Mission régionale d'autorité environnementale

**Avis délibéré de la mission régionale
d'autorité environnementale
Hauts-de-France
sur le projet de parc éolien Voie d'Artois
à Lagnicourt-Marcel et Morchies (62)**

n°MRAe 2018-2543

Site d'implantation et contexte éolien des deux projets éolien Voie d'Artois et Voie de Cambrai (source dossier Voie de Cambrai)

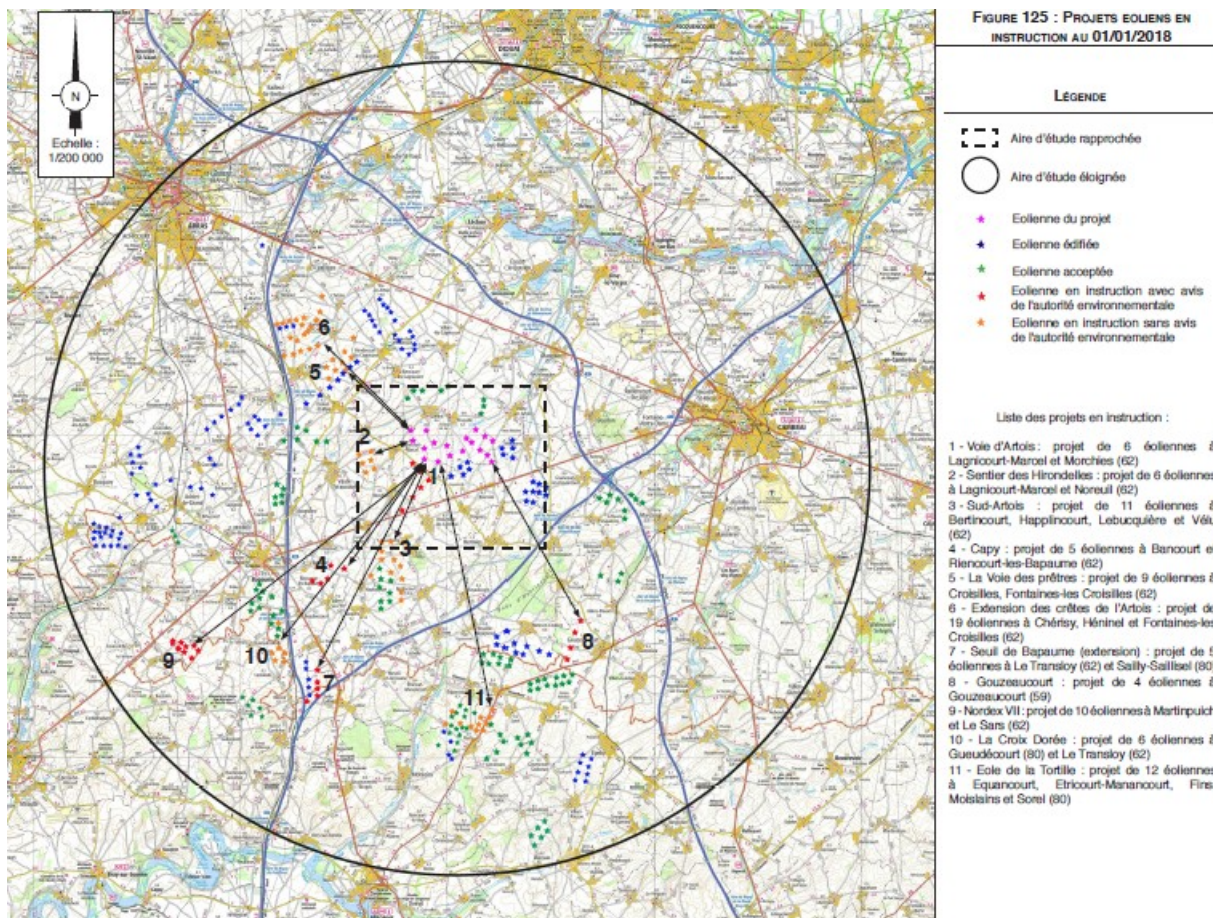
Le dossier traite de l'impact cumulé des projets. Toutefois, l'analyse n'inclut pas le projet de parc situé dans sa continuité, le parc Voie de Cambrai qui comprend 18 éoliennes et est porté par le même opérateur.

L'autorité environnementale recommande d'analyser les impacts cumulés des deux parcs éoliens Voie d'Artois et Voie de Cambrai.
